**Avis délibéré
de la Mission régionale d'autorité environnementale
Provence-Alpes-Côte d'Azur**

**sur l'adaptation du schéma régional de raccordement au
réseau des énergies renouvelables (S3REnR) de la région
PACA**

**N° MRAe
2021APPACA29/2898**

Avis du 1 juillet 2021 sur le projet d'adaptation du schéma régional de raccordement au réseau des énergies renouvelables (S3REnR) de la région PACA

Figure 1: Localisation des parcs PV potentiels futurs
Exemple du secteur de Puimichel. Source : dossier

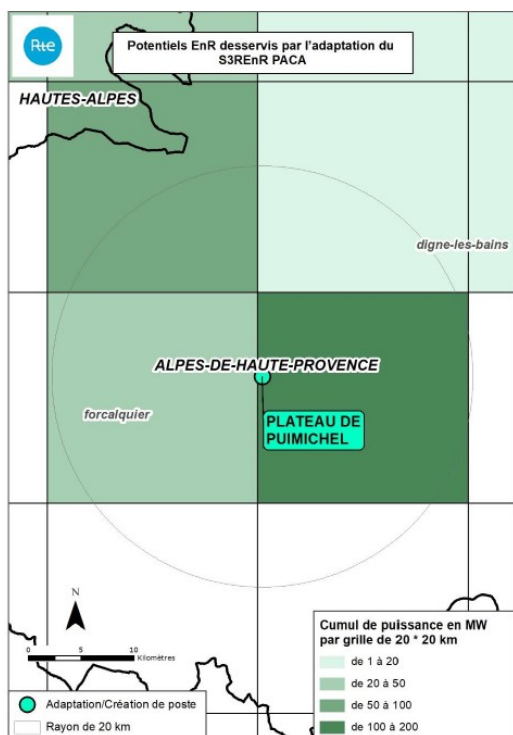
Le projet cartographie⁸ les gisements potentiels de production des énergies renouvelables. Il apparaît que, au moins en termes de surface, les parcs PV peuvent se situer intégralement dans les « zones à privilégier » et n'ont pas besoin d'aller sur des zones présentant des enjeux plus importants. : la MRAe souligne l'importance de cette information.

La MRAe constate cependant que le rapport environnemental ne croise pas cette carte des gisements avec celle des enjeux environnementaux (affinée cf. supra) ni avec celle des parcs existants, ce qui empêche de donner une première qualification des incidences⁹, et donc d'utiliser l'évaluation environnementale stratégique.

La MRAe recommande de qualifier et cartographier les effets indirects de l'adaptation du S3REnR (implantation des futurs parcs PV), en croisant les cartes des enjeux affinés avec celles des parcs (existants et gisements).

Figure 3: Localisation des parcs PV sur le plateau de Puimichel-Les Mées (04) au 01/06/2021 Source : DDT 04

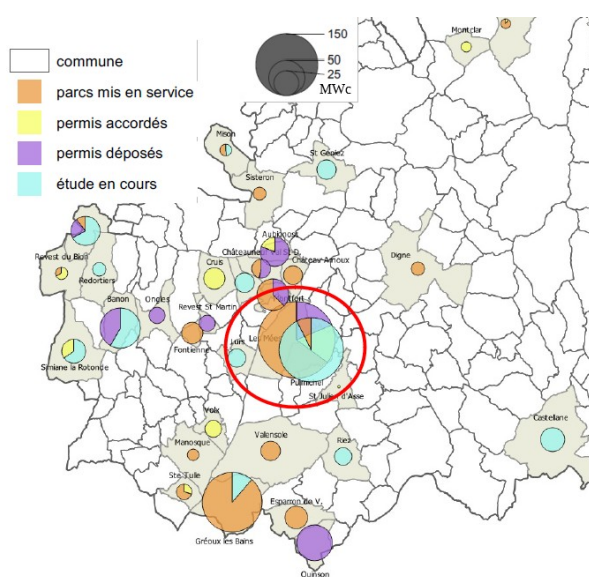
Le cas du plateau des Mées-Puimichel nécessite une attention particulière, car il présente une multiplicité d'installations¹² sur un même secteur avec des cumuls d'effets¹³. Au 1^{er} juin 2021, ce secteur comporte¹⁴:

- parcs raccordés : 188 ha ;
- permis de construire accordés : 53 ha ;
- permis de construire déposés : 35 ha ;
- études en cours : 130 ha.

Le plateau des Mées-Puimichel possède un paysage rural de grande qualité en cours de mutation vers un paysage industriel de centrales photovoltaïques. Ces paysages sont marqués par une empreinte forte d'installations photovoltaïques au sol qui ont transformé le paysage, sans qu'aucun bilan n'ait été

Le rapport ne présente pas une analyse des effets cumulés des parcs PV existants et parcs PV potentiels sur le plateau des Mées-Puimichel.

Du point de vue des enjeux paysagers et de biodiversité, il s'agit d'appréhender les effets d'accumulation voire de saturation qui pourraient être induits¹⁵.

La MRAe recommande de préciser les effets cumulés dus à la multiplicité des installations sur le plateau des Mées-Puimichel.
